# Zylinderlaufbuchsen OM 457 Euro 4

## Änderung des Buchsensitzes und der Abdichtung

Fahrzeug	Motor	Kolbenschmidt Nr.
Mercedes-Benz Euro 4; Baujahr 1998 →	OM 457.948/950-954/957/959/961/964-969/973/974/976/977/980/981	89 867 110

Abb. 1

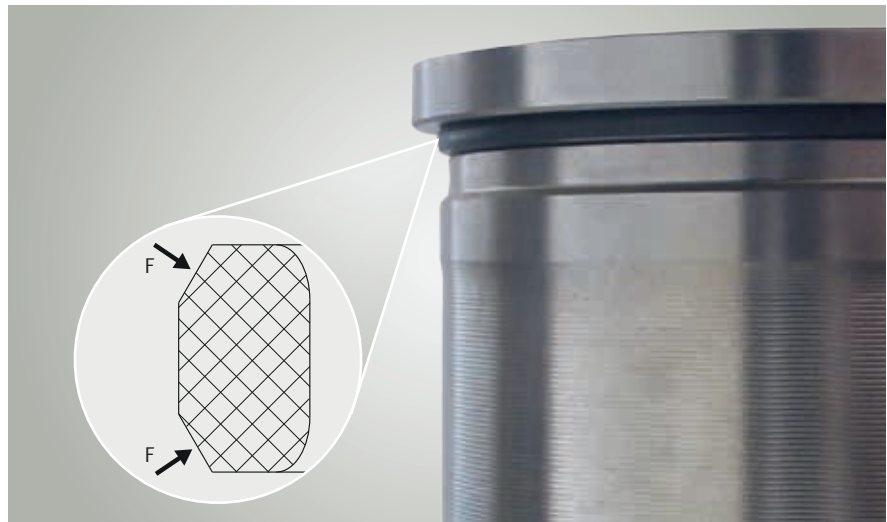
Die neue Ausführung der Zylinderlaufbuchse hat unterhalb des Buchsenbundsitzes eine Nut für einen zusätzlichen Dichtring (Abb. 1).

Beachten Sie die Einbaulage des Dichtrings. Beide Fasen des Dichtrings (F) müssen nach außen zeigen.

Abb. 2

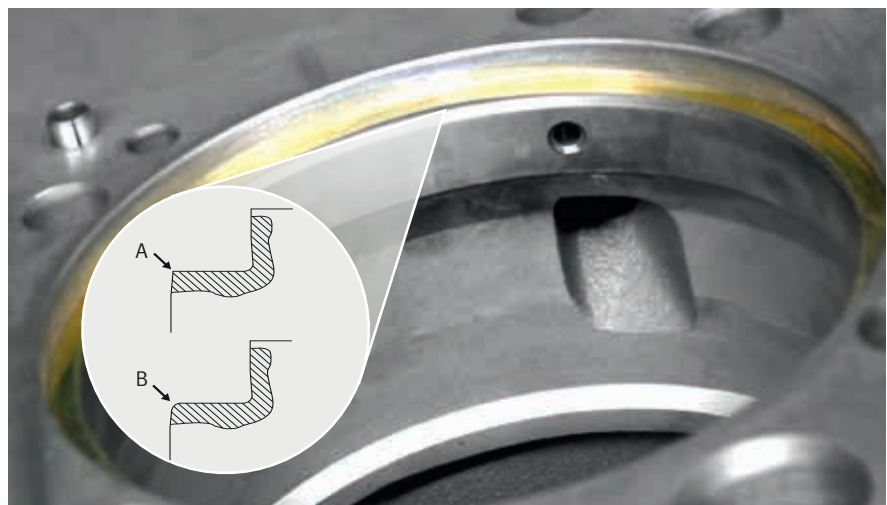
Die neue Ausführung der Zylinderlaufbuchse erfordert eine gerundete Fase am inneren Durchmesser des Buchsensitzes (Abb. 2). Prüfen Sie vor dem Einbau, ob der Motorblock mit einer gerundeten Fase ausgeführt ist. Wenn keine gerundete Fase vorhanden ist (A), muss die Rundung an die vorhandene flache Fase angebracht werden (B).
